改善箇所説明図

右後軸ブレーキホース部を左方から見る

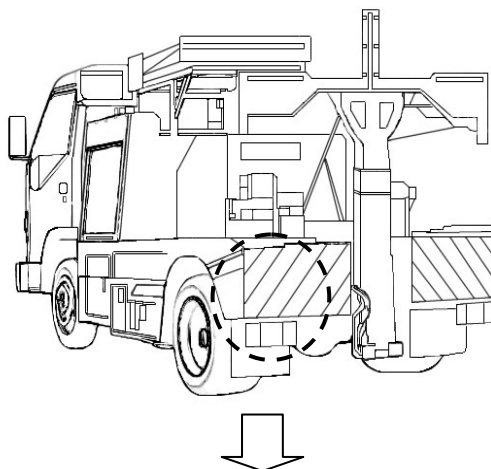
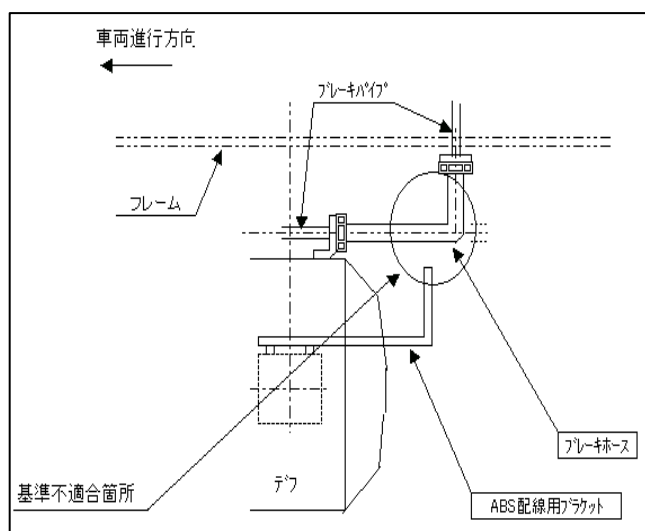
後輪右側のブレーキホース経路を改造にて変更したレッカー車において、ブレーキホースの取り回しが不適切なため、リヤアクセルが上下動した際に、リヤアクセル左側上部に取りつけてあるABS配線用ブラケットと当該ブレーキホースが干渉するものがある。そのため、そのままの状態で使用を続けるとホースが損傷し、最悪の場合、ブレーキ液が洩れて、制動力が低下するおそれがある。

全車両、ABS用配線ブラケットを対策品に交換するとともに、ブレーキホースを新品に交換する。
